平成二十三年九月十二日

道路標識、区画線及び道路標示に関する命令の一部を改正する命令

別表第一規制標識の部分一方通行の項の次に次のように加える。

自  
転  
車  
一  
方  
通  
行

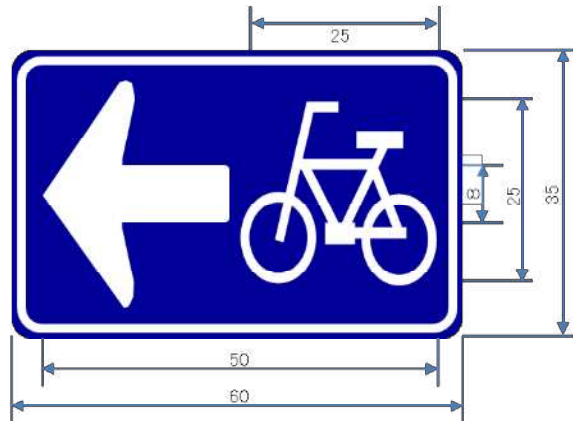
道路法第四十六条第一項の規定に基づき、  
標示板の矢印が示す方向の反対方向に  
する自転車の通行を禁止すること。

交通法第八条第一項の道路標識により、  
標示板の矢印が示す方向の反対方向にす  
る自転車の通行を禁止すること。

一定の方向にする自転車の通行を禁  
止する歩道、自転車道又は自転車歩  
行者道の区間の入口及び歩道、自転  
車道又は自転車歩行者道の区間の  
必要な地点における路端

一定の方向にする自転車の通行を禁  
止する歩道又は自転車道の区間の入  
口及び歩道又は自転車道の区間の  
必要な地点における路端

自  
転  
車  
一  
方  
通  
行

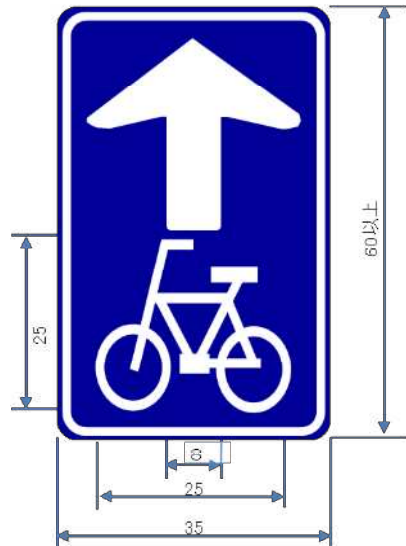
別表第二 規制標識の部分中

一 方 通 行  ( 326 B )
------------------------------------------------------------------------------------	-----------------------------------

一 方 通 行  ( 326 B )
-------------------------------------------------------------------------------------	-----------------------------------

( 326 の 2    A )

( 326 の 2    B )

に改める。
